VYPRACOVAL		PROJEKTANT		GENERÁLNÍ PROJEKT.		Ing. F. Harmach - HarPro Palackého 103, 387 01 Volyně tel.: 383 372 842 IČO 126 14 157 DIČ CZ5709041492			
Ing. Harmach		Ing. Harmach		Ing. Harmach					
INVESTOR		Panlux s.r.o., Kladruby 108, 415 01 Teplice,							
<input type="checkbox"/> STAVEB. ARCH. <input type="checkbox"/> KONSTRUKCE <input type="checkbox"/> ÚSTR.VYTÁPĚNÍ <input type="checkbox"/> VĚTRÁNÍ <input type="checkbox"/> ZDRAV. INSTAL. <input type="checkbox"/> ELEKTRO <input type="checkbox"/> POŽÁR. OCHR. <input type="checkbox"/> TECHNOL. ČÁST		<b>NÁZEV STAVBY</b>  <b>Revitalizace areálu fy. Panlux, výrobní a skladová hala 1. a 2.et</b>  <b>SO 101 - 1 SKLADOVÁ HALA 1. et</b>				PARÉ			
						DATUM 04/2015			
						ZMĚNA			
						STUPEŇ d s p			
		FORMÁT 4 x A4							
		MĚŘÍTKO 1: 200							
		OBSAH VÝKRESU				ČÍSLO ZAKÁZKY		Č. VÝKRESU	
		POHLEDY 1				10 - 2014		D.1.1.2.18

POHLED ZE SEVEROZÁPADU

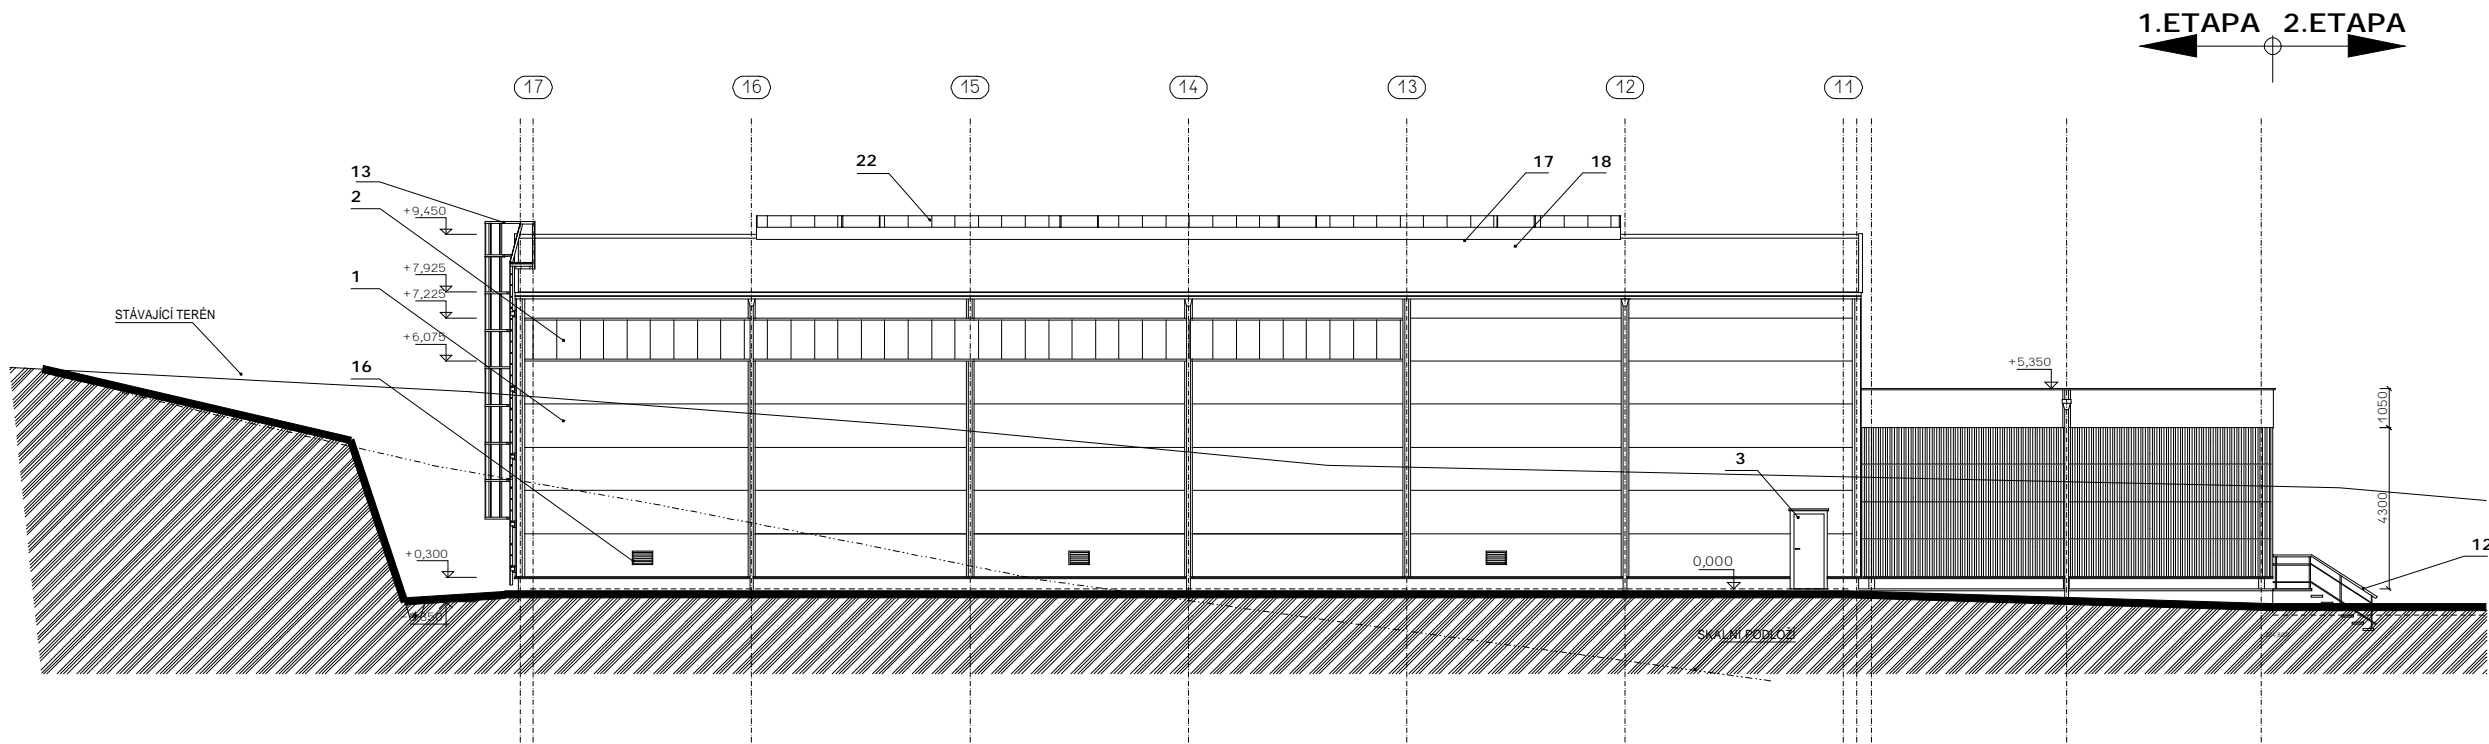
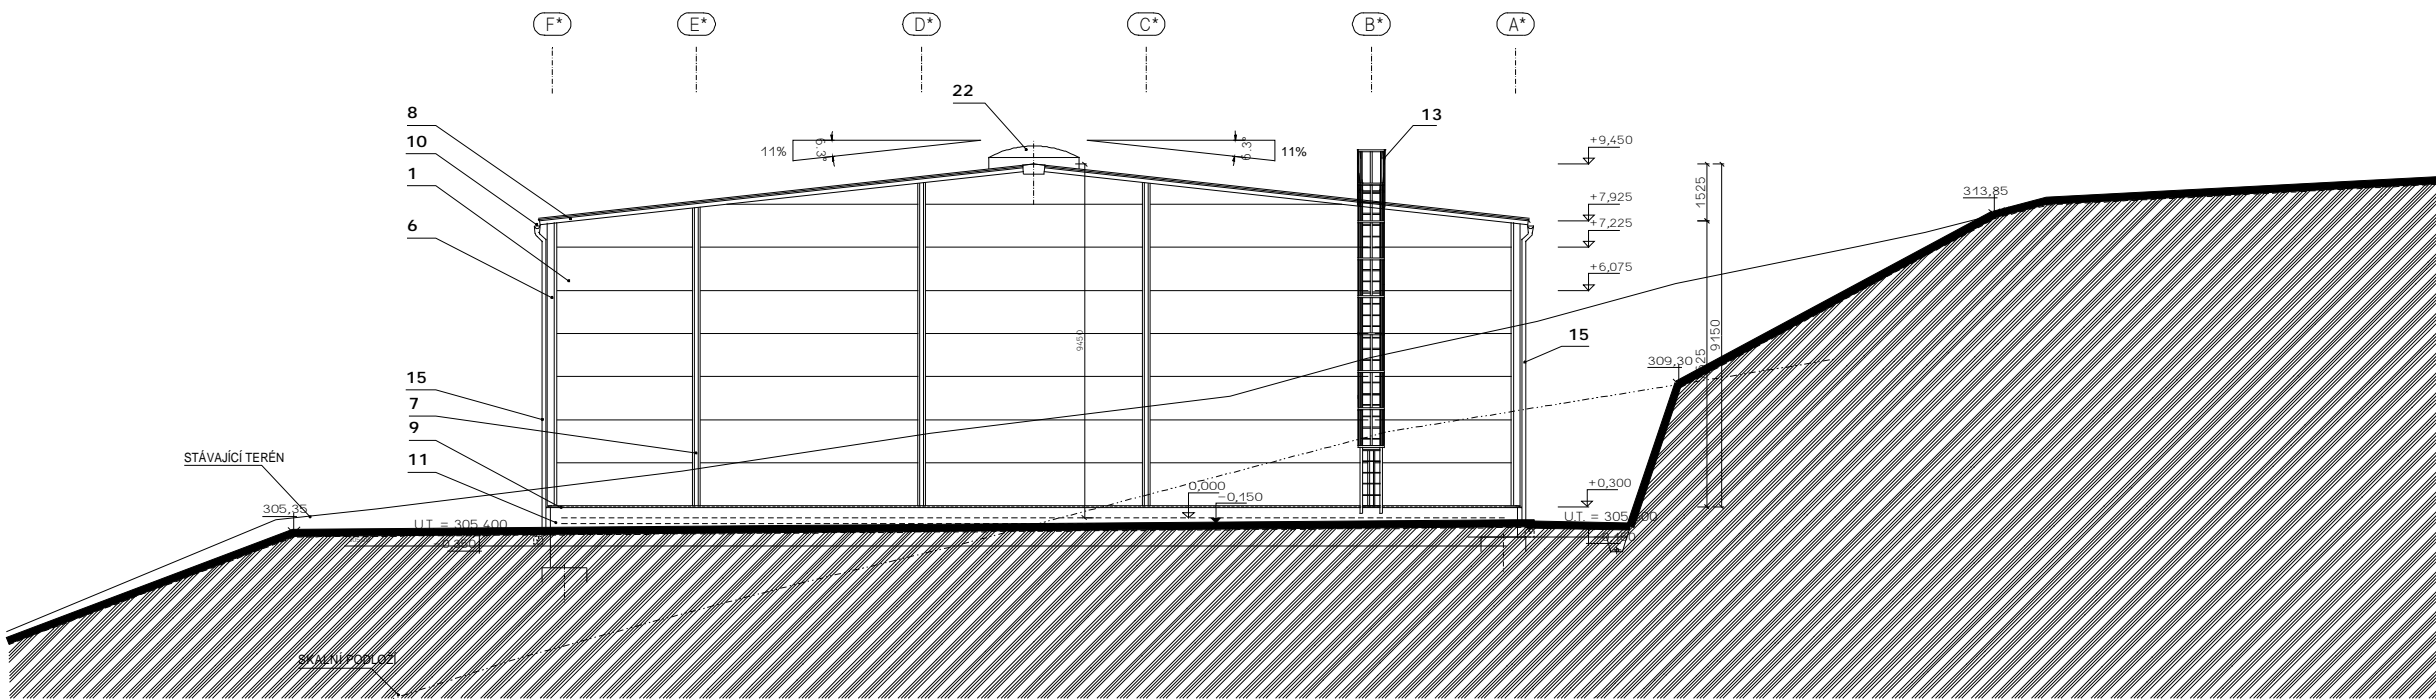
index	datum	obsah výkresu/změny	vypracoval
1	10.06.2015	HŘEBENOVÝ OBLOUKOVÝ SVĚTLÁK S VĚTRACÍMI KŘÍDLY ZAMĚNOU ZA STŘEŠNÍ PROSVĚTLOVACÍ PEVNÉ PANELE	ING. F. HARMACH
